Landinrichtingsplan

HEERLYCK MEESWIJK, LEUT EN VUCHT

MEESWIJK

Aangepast ontwerp plein Meeswijk

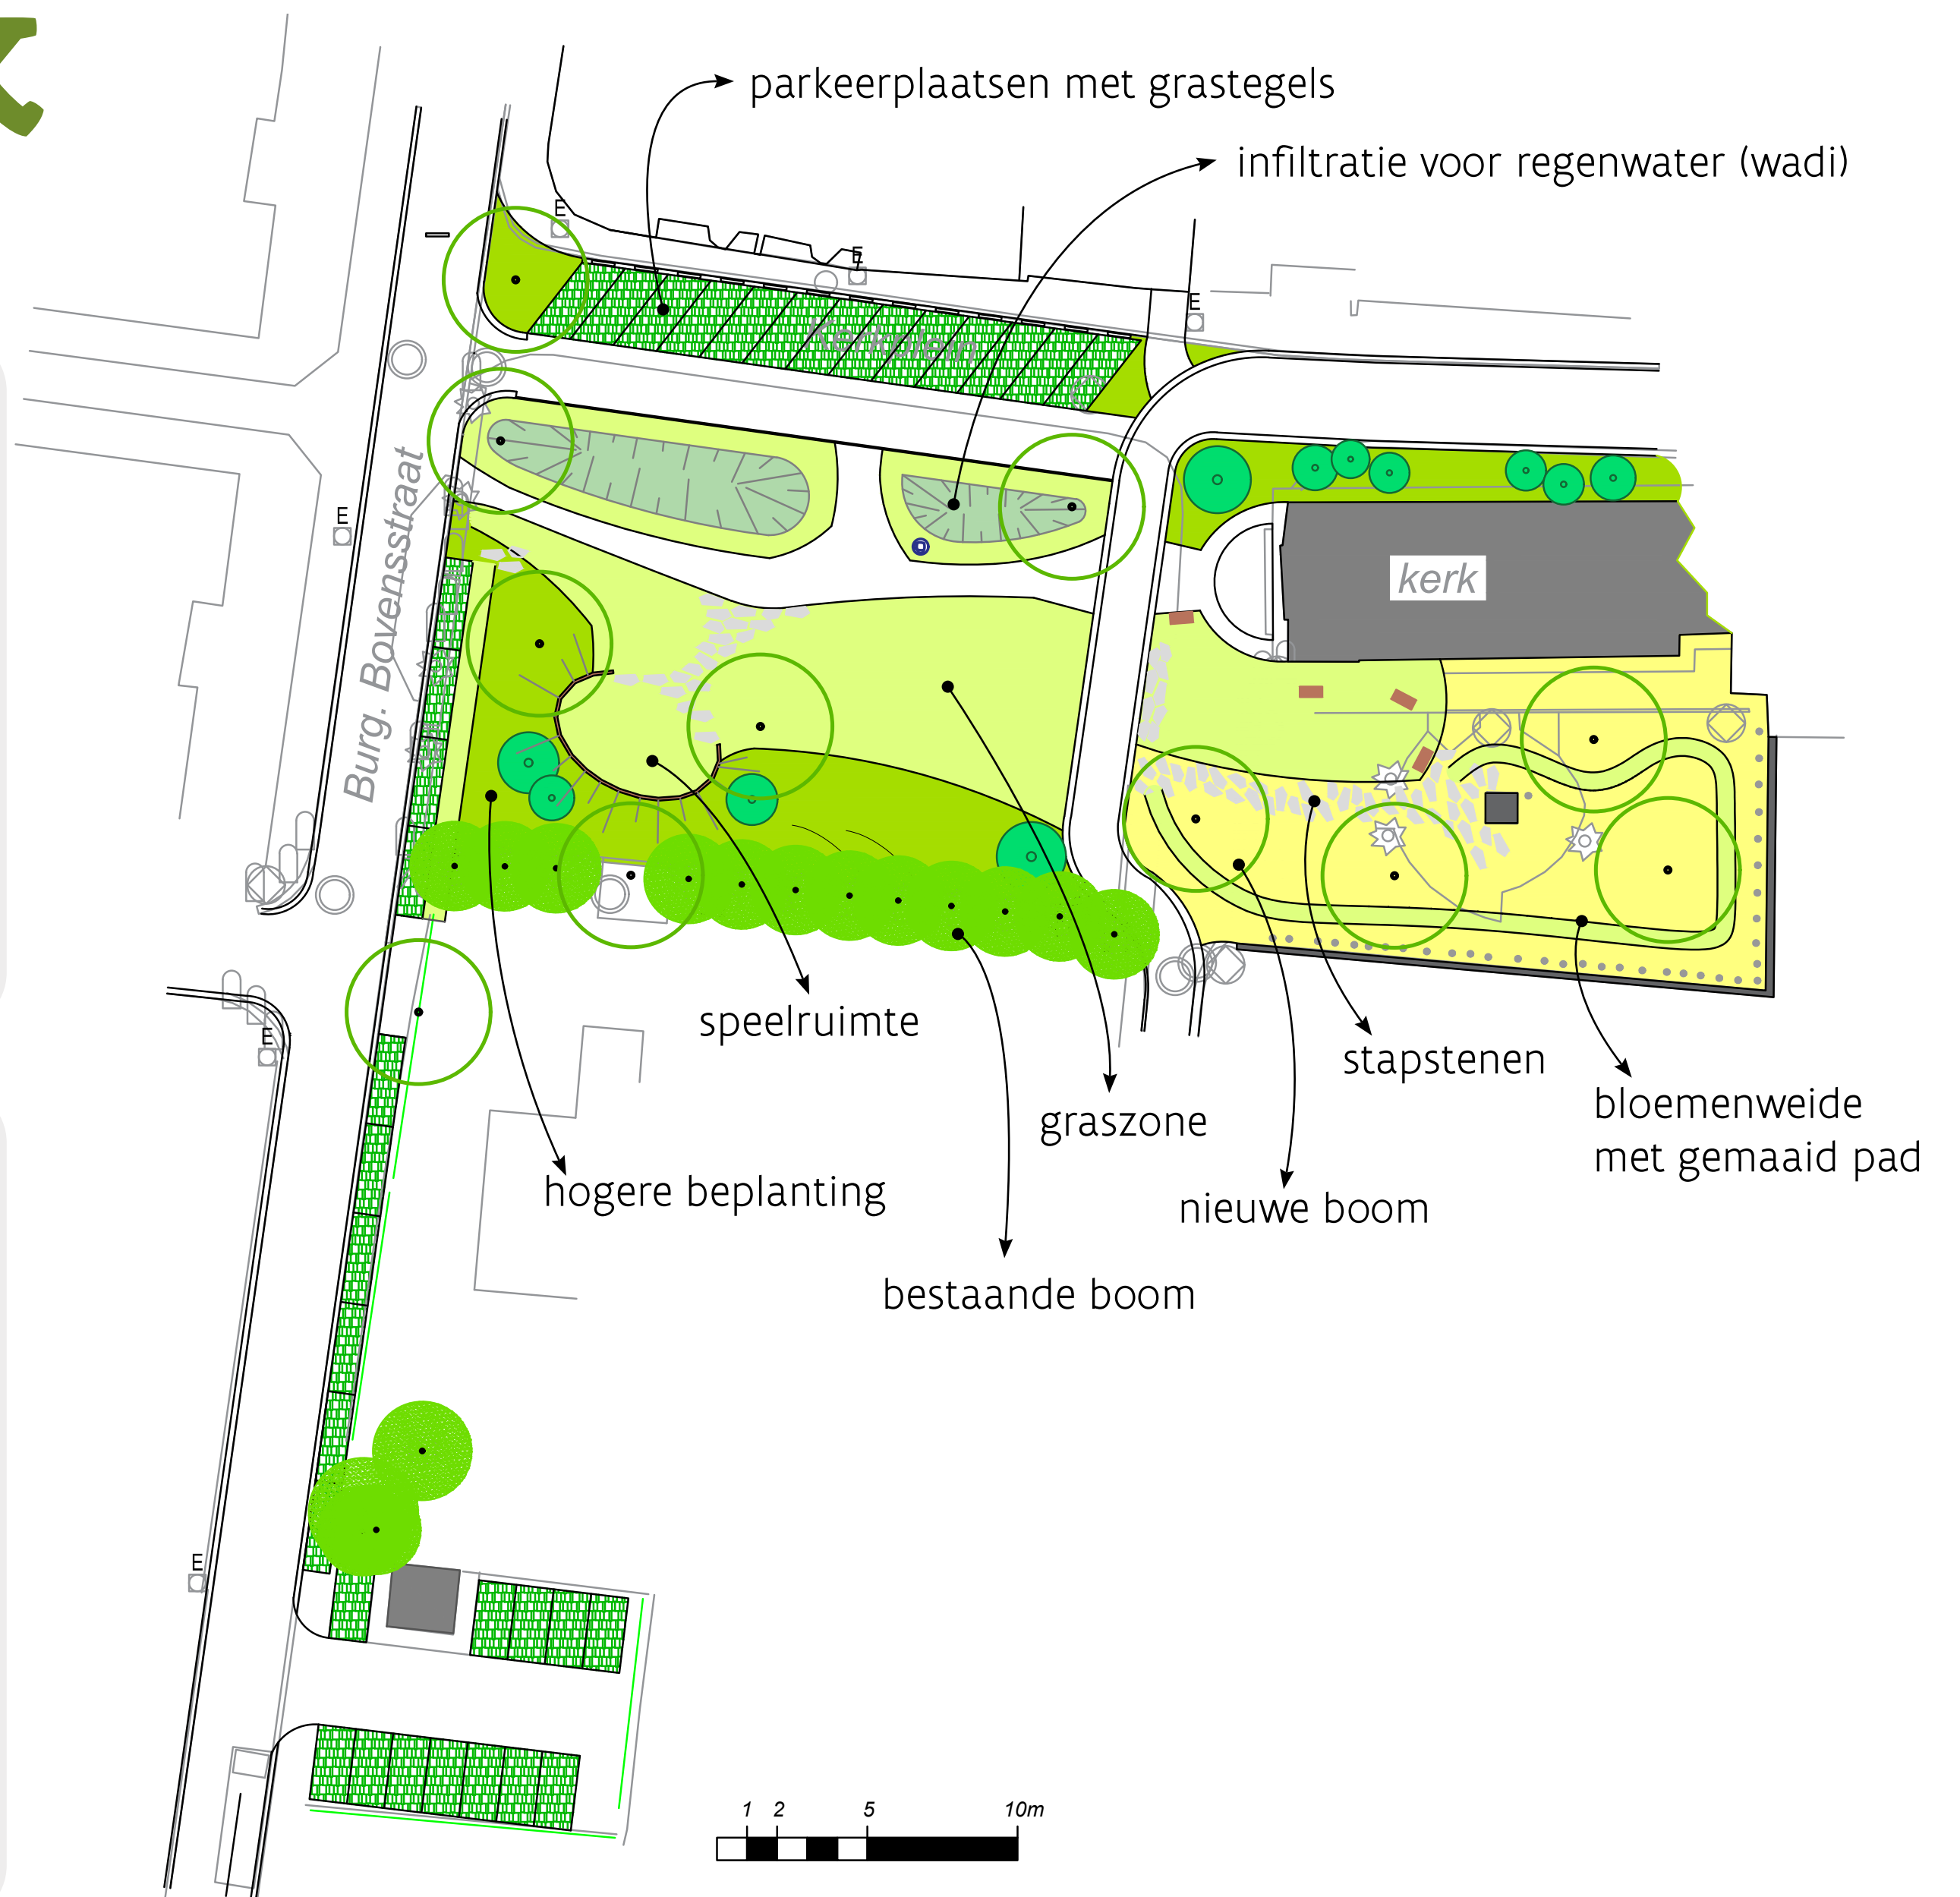
- > Het nieuwe plein heeft te weinig parking voor
 - >> de bewoners van de appartementsgebouwen
 - >> de bezoekers van evenementen en diensten in de kerk
 - >> de bezoekers van samenkomsten of feesten in het wijkcentrum en/of de kleuterschool met als gevolg vrees voor hinder op andere straten door wild parkeren
- > Is er ruimte voor een ceremoniewagen, voor de kermis, voor laden en lossen voor appartementen. Kan er bijkomende groen-aanleg zijn rondom de kerk?
- > Er is vrees voor overlast bij de voetbalkooi

Het schetsvoorstel voor het kerkplein van Meeswijk wordt bij de verdere uitwerking aangepast zodat er binnen redelijkheid tegemoetgekomen kan worden aan de opmerkingen van bewoners, waarbij:

- > het ontwerp breder bekeken kan worden door de percelen in eigendom van de gemeente tot aan de Molenstraat (wijkcentrum) te betrekken.
- > het aantal te realiseren parkeerplaatsen, de plaats voor ceremonies en de kermis mede bepaald wordt op basis van feitelijke tellingen en opmetingen. De bewoners worden betrokken bij de opmaak van het aangepaste ontwerp via een extra participatiemoment voorafgaand op de opmaak van het definitief ontwerp landinrichtingsplan.
- > het ontharden van het kerkplein het belangrijkste uitgangspunt is en blijft.

- > De parkeerplaatsen zijn verplaatst richting de appartementen
 - >> Bijkomende parkeerplaatsen door parkeren langs de Burg. Bovenstraat
 - >> Veldje aan elektriciteitsstoren ontwikkelen als parking
 - >> Tellingen: gemiddeld van 5 à 8 overdag tot 9 à 11 's avonds
- > Het ontwerp houdt rekening met ceremoniewagen, ruimte voor evenementen, ...
- > De voetbalkooi is verplaatst naar braakliggend terrein aan schutterij Meeswijk
- > Bijkomende middelen (klimaatfonds): uitbreiding ontwerp plein van gevel tot gevel

Aangepast ontwerp plein Leut

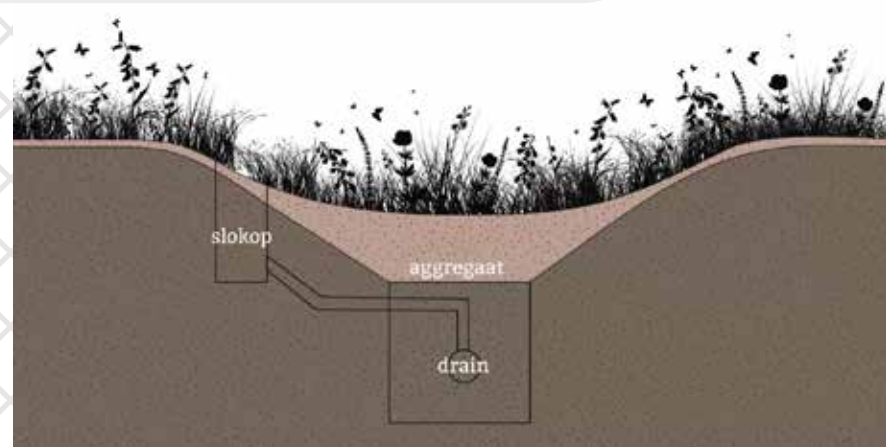
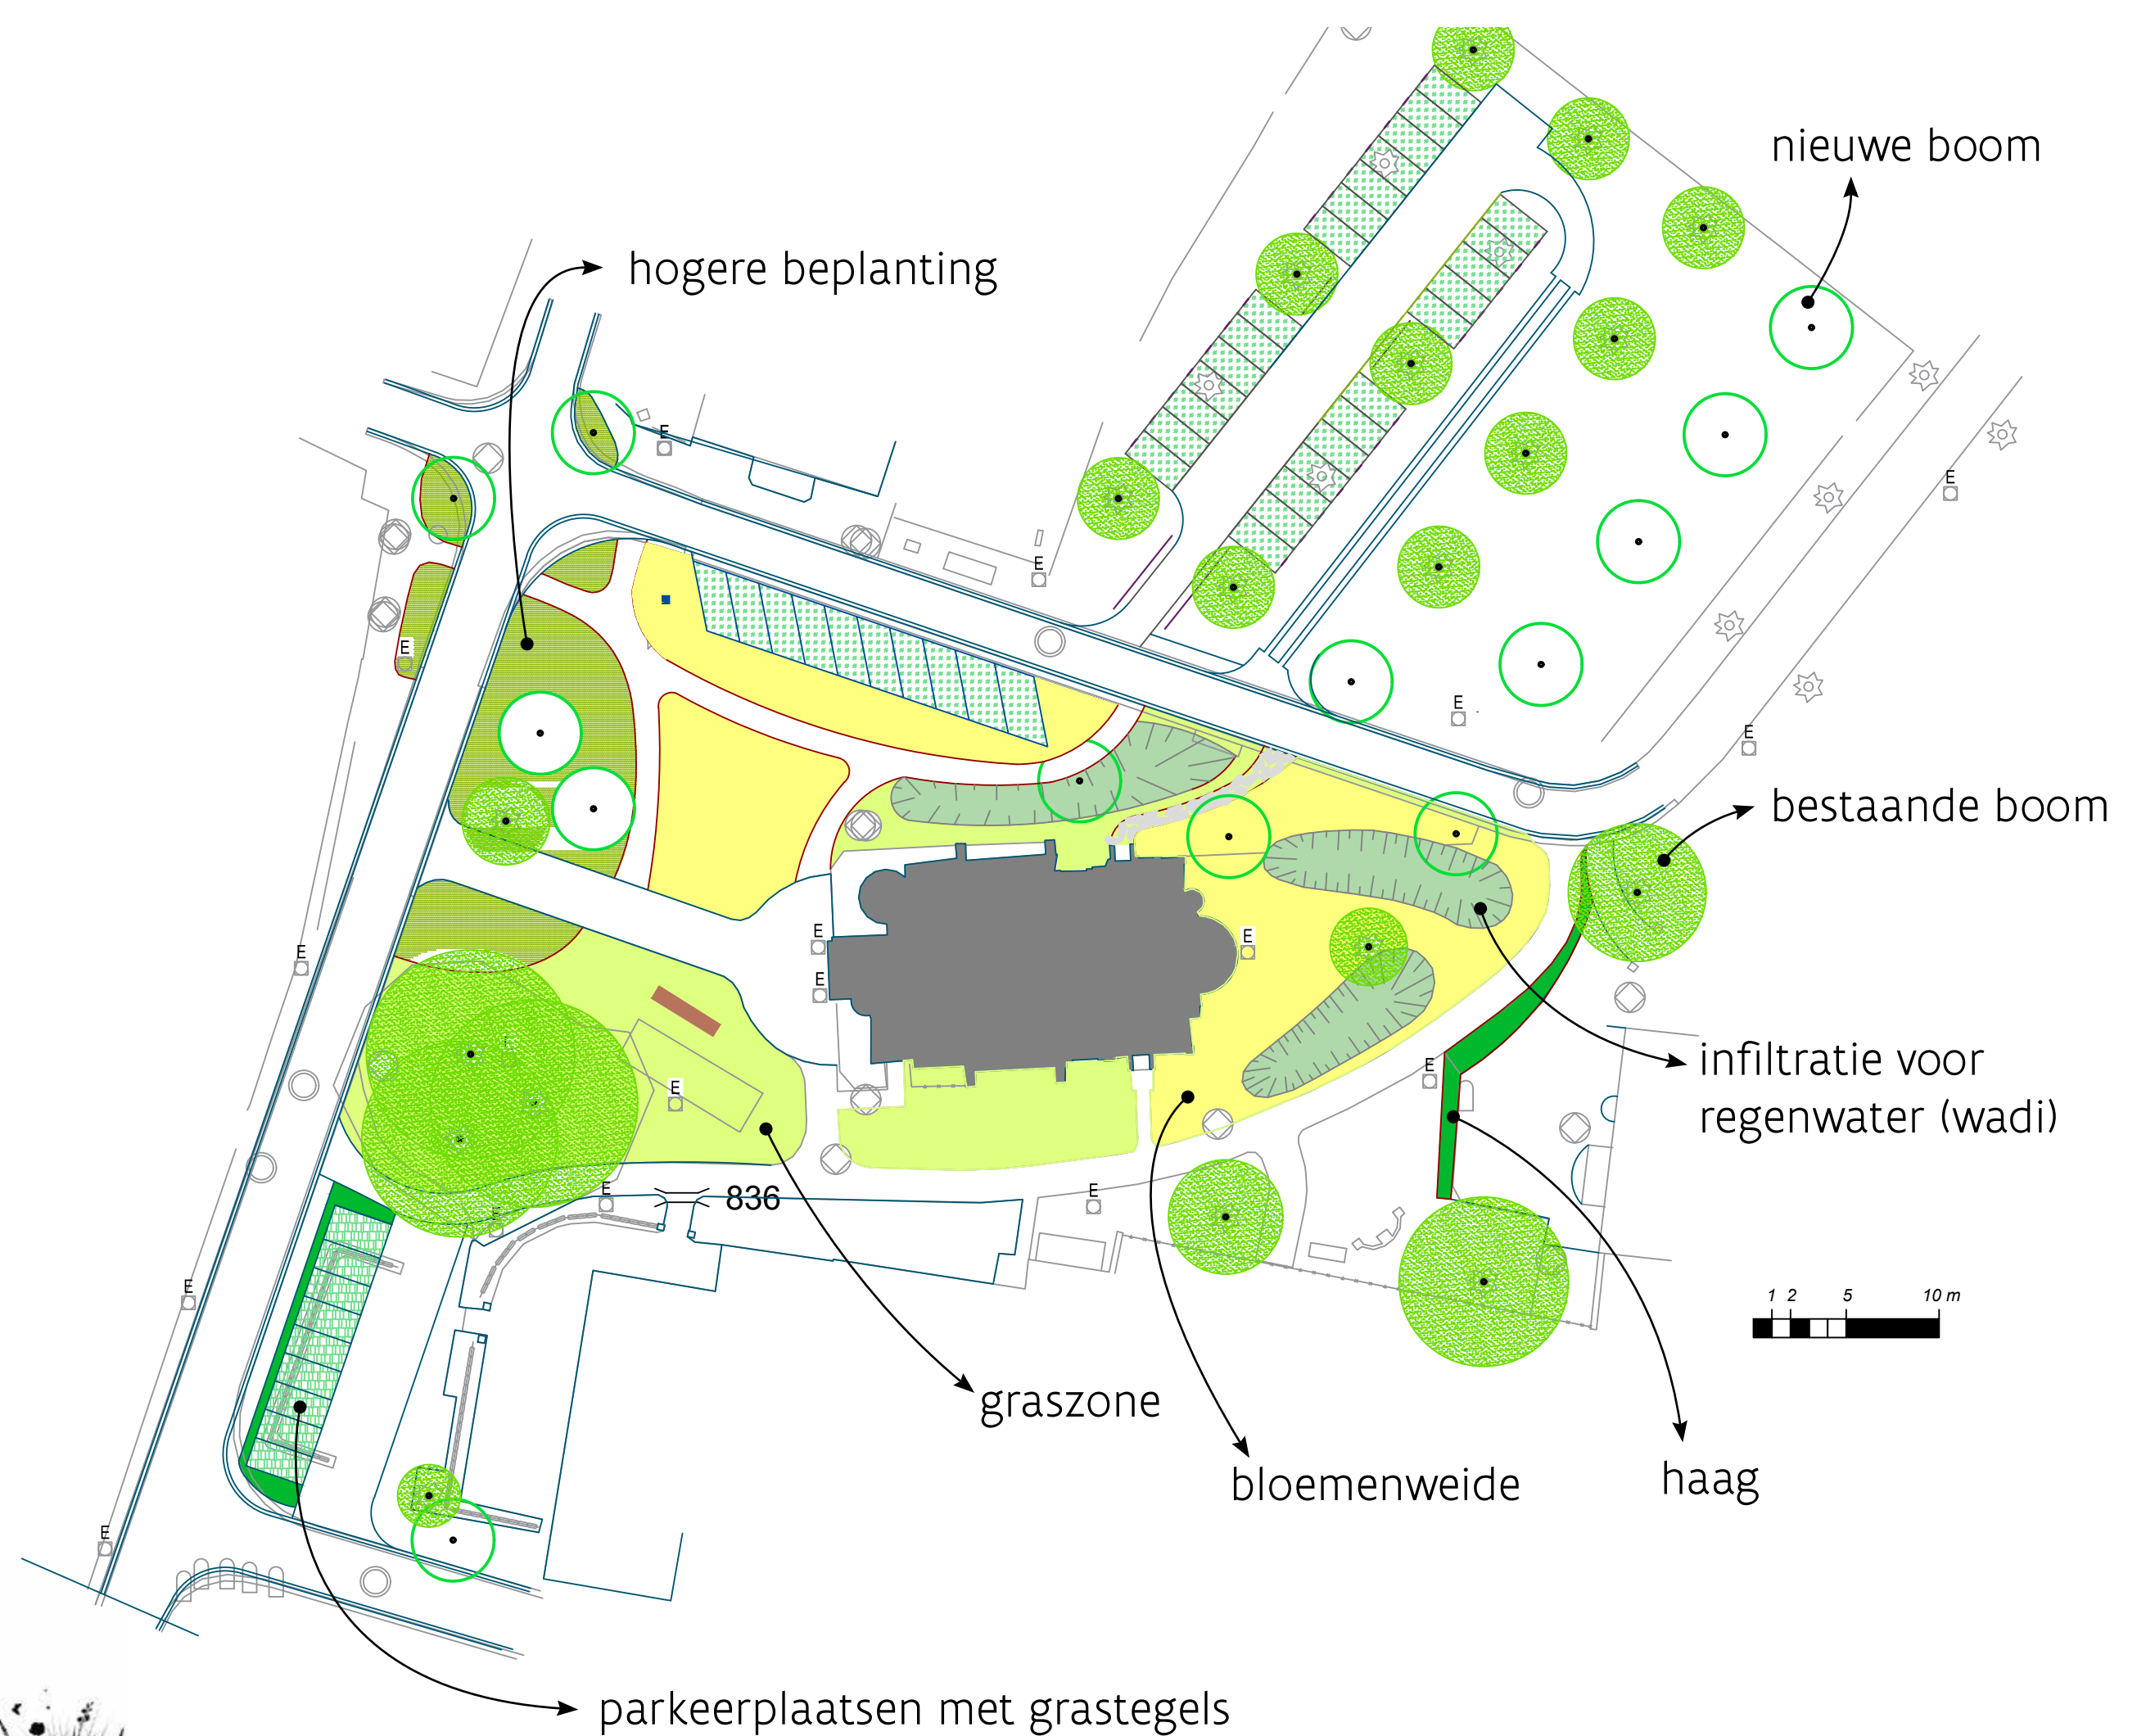
- > Het nieuwe plein heeft te weinig parking door het verkleinen van de kiezelparking en de overloopparking in gras zal niet gebruikt worden (of niet gevonden worden)
- > Overloopparking is de speelweide van Jong Leut

Het schetsvoorstel voor het kerkplein van Leut wordt bij de verdere uitwerking aangepast zodat er binnen redelijkheid tegemoetgekomen kan worden aan de opmerkingen van bewoners, waarbij:

- > het ontwerp breder bekeken kan worden door de zone rond de parochiezaal te betrekken.
- > het aantal te realiseren parkeerplaatsen, de plaats voor evenementen mede wordt bepaald op basis van feitelijke tellingen en opmetingen.
- > de bewoners worden betrokken bij de opmaak van het aangepaste ontwerp worden, via een extra participatiemoment voorafgaand op de opmaak van het definitief ontwerp landinrichtingsplan.
- > het ontharden van het kerkplein het belangrijkste uitgangspunt is en blijft.

- > Alternatieve weide voor speelweide Jong Leut langs het parochiecentrum
- > Hoogstamboomgaard wordt voor helft ingericht als parking in toegankelijk (waterdoorlatend) materiaal
 - >> Tellingen: gemiddeld van 5 à 10 overdag tot 40 à 50 's avonds op weekenddagen of concertavonden
 - >> Er zal ook verwezen worden naar de Dreef en het parochiecentrum om te parkeren bij pieken
- > Het ontwerp houdt rekening met ruimte voor evenementen
- > Bijkomende middelen (klimaatfonds) om plein van gevel tot gevel aan te leggen (ook zone aan Cellini)

Aangepast ontwerp plein Vucht

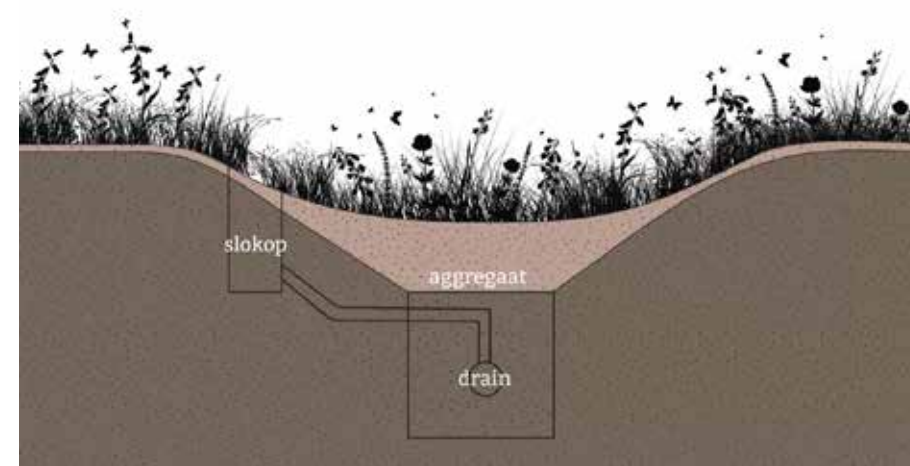
- > Er werd gevraagd het petanqueveld te verplaatsen naar de voorzijde van de kerk omwille van de ligging dichtbij de aangrenzende tuinen.

Het schetsvoorstel voor het kerkplein van Vucht wordt bij de verdere uitwerking aangepast zodat binnen redelijkheid tegemoetgekomen kan worden aan de opmerkingen van bewoners, waarbij:

- > De petanquebaan kan verschoven worden op het plein of wellicht dichterbij de buurt van de bewoners die hiernaar gevraagd hebben.
- > De toegangen tot alle woningen rond het plein worden gegarandeerd.
- > De bewoners worden betrokken bij de opmaak van het aangepaste ontwerp worden, via een extra participatiemoment voorafgaand op de opmaak van het definitief ontwerp landinrichtingsplan.
- > Het ontharden van het kerkplein het belangrijkste uitgangspunt is en blijft.

- > Er is een alternatieve locatie voor petanqueveld: binnen-gebiedje Schutteweide
- > De paden/wegen zijn aangepast aan een optimale toegankelijkheid
- > Het aantal parkeerplaatsen bleef gelijkwaardig
 - >> Tellingen: gemiddeld van 5 à 10 tot max. 15 bij afhaalmomenten kinderopvang
- > Bijkomende middelen (klimaatfonds) om plein van gevel tot gevel aan te leggen
